廃炉発官 R 6 第 181 号
令和 6 年 1 2 月 26 日

福島第一原子力発電所 特定原子力施設に係る実施計画 変更認可申請書

使用済セシウム吸着塔一時保管施設（第三施設）について、高性能容器（H I C）の保管容量逼迫に伴うH I C格納用ボックスカルバート増設のため、下記の通り変更を行う。

申請件名	使用済セシウム吸着塔一時保管施設（第三施設）増設
申請概要	多核種除去設備及び増設多核種除去設備の沈殿処理生成物及び使用済吸着材を収容した高性能容器（以下、HIC）を保管しているセシウム吸着塔一時保管施設（第三施設）については保管容量の更なる確保を目的に、HIC格納用ボックスカルバートの増設（576基）を行う。これに伴い、「福島第一原子力発電所 特定原子力施設に係る実施計画」の変更認可申請（補正）を行う。

図1 第三施設概要

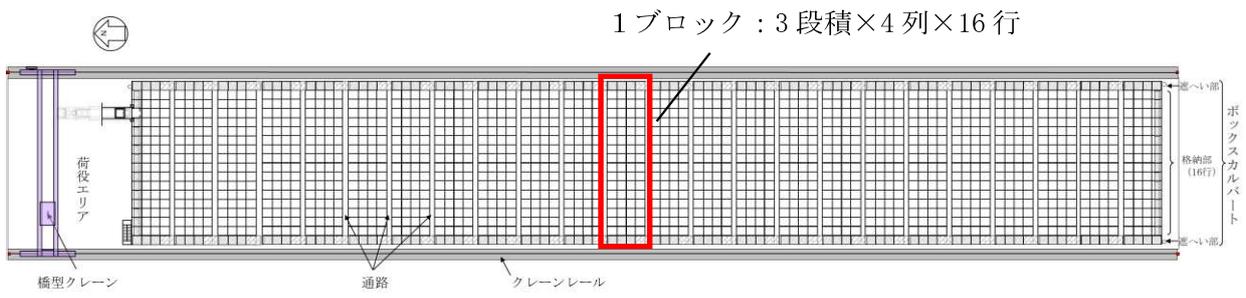
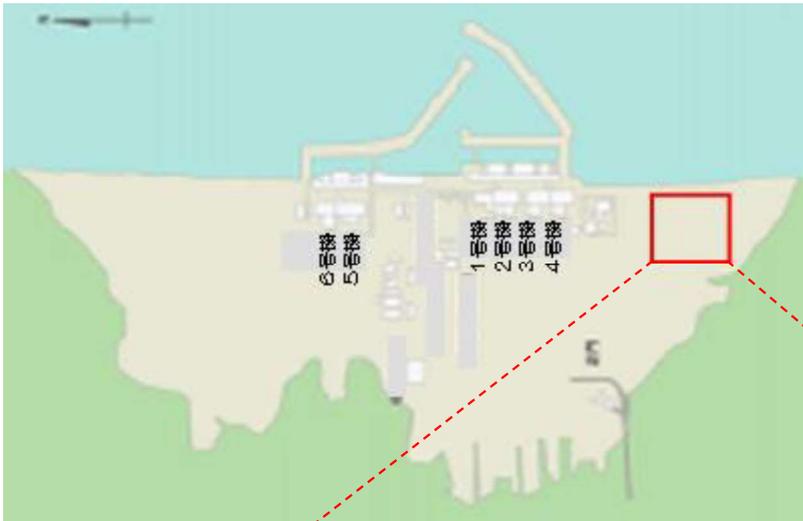
本施設は HIC を取扱うための橋形クレーン、遮へい機能を有する蓋付きコンクリート製ボックスカルバート等により構成し、本施設における HIC の貯蔵体数は 4608 基（3 段積×4 列×16 行×24 ブロック）とする(図 1)。
